INFORME DE CONTROL ESPECÍFICO N° 066-2023-2-0378-SCE

SERVICIO DE CONTROL ESPECÍFICO A HECHOS CON PRESUNTA IRREGULARIDAD A LA MUNICIPALIDAD PROVINCIAL DE SANTA CRUZ

"PARTIDAS PARCIALMENTE EJECUTADAS E INAPLICACION DE PENALIDAD POR MORA EN LA OBRA: MEJORAMIENTO Y EQUIPAMIENTO DE LOS SERVICIOS EDUCATIVOS DE LA INSTITUCIÓN EDUCATIVA PRIMARIA N° 10617, MAPATUCTO, DISTRITO DE SANTA CRUZ – SANTA CRUZ – CAJAMARCA"

Imagen n.° 5
Observación realizada por el Comité de Recepción de Obra

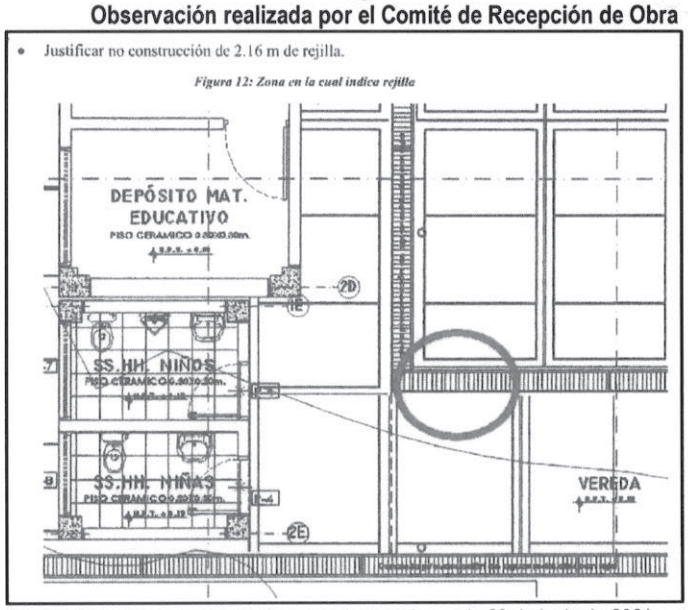
En el pliego de observaciones realizado por el comité de recepción de obra se precisó, respecto a la construcción de cuneta de concreto que incluye rejilla se ha observado la: *"[...] no construcción de 2,16 m de rejilla e implementación de la canaleta de la rejilla [...]"*; la cual se ubica en el patio del centro educativo frente a los servicios higiénicos de niños y niñas, conforme se aprecia en la imagen siguiente:

Figura 13: Se muestra el detalle de canaleta que está contemplado en el proyecto

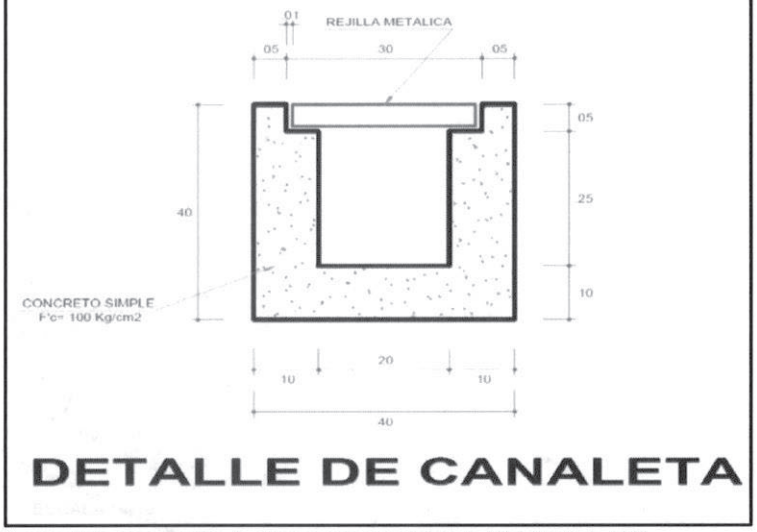
Es preciso indicar que, el comité de recepción observó que la construcción de cuneta y rejilla no se realizó de acuerdo a lo indicado en los planos del expediente técnico, tal como se muestra en la imagen siguiente:

- El proceso constructivo para la implementación de la canaleta de la rejilla, no es el correcto, ya que en los planos se indica claramente cuál debe ser la sección. Así mismo, se debe respetar las profundidades de las canaletas.

Teniendo en cuenta la imagen precedente, la comisión de control constató las dimensiones de la rejilla metálica, obteniendo un ancho de 25 centímetros incumpliendo lo establecido en el expediente técnico el cual indica que el ancho será de 30 centímetros.

Imagen n.° 2

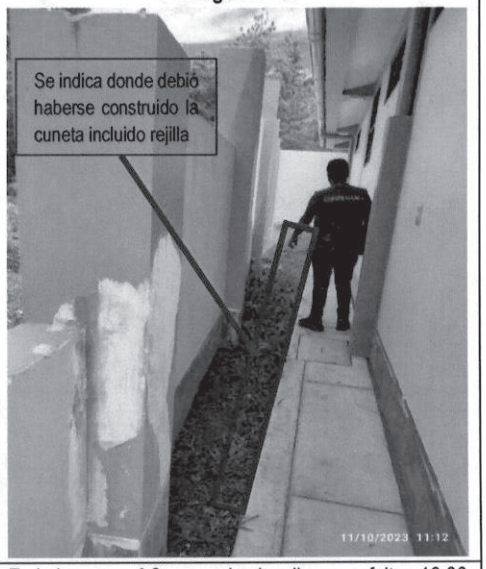
En la imagen n.° 2 se puede visualizar que faltan 10.86 metros de cuneta y rejilla.[3]

Imagen n.° 10

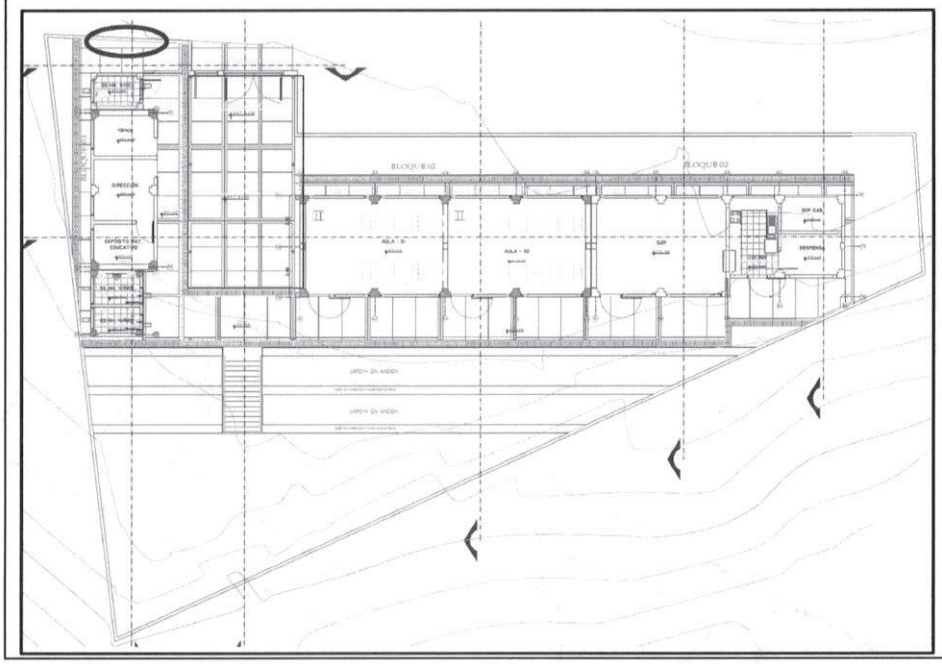
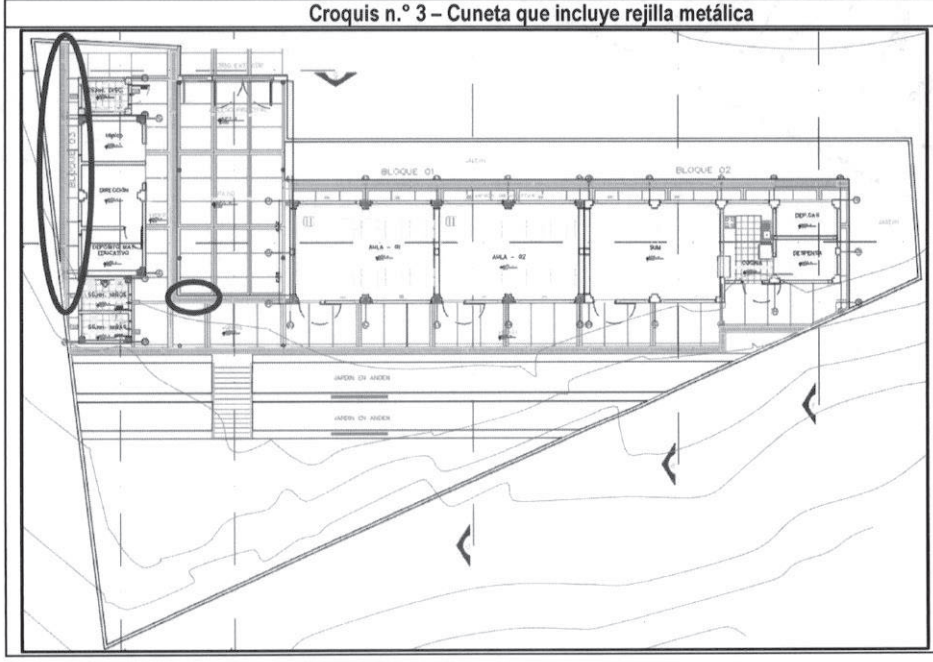
Croquis n.° 2 – Muros de cerco perimétrico	Comentario
	En el croquis adjunto, se puede identificar los tramos donde no se han ejecutado las partidas, como son: • Tarrajeo en interiores y exteriores mez. C:a, 1:5; e=1. • Pintura latex en muros exteriores vinilica 2 manos.

Croquis n.° 3 – Cuneta que incluye rejilla metálica	Comentario
	En el croquis adjunto, se puede identificar los tramos donde no se han ejecutados las partidas, como son: • Rejilla metálica para canaletas a=0.30 m. • Tarrajeo en cunetas, mortero c:a 1:5, no han sido ejecutadas El metrado faltante se detalla en el Acta de Inspección de obra.
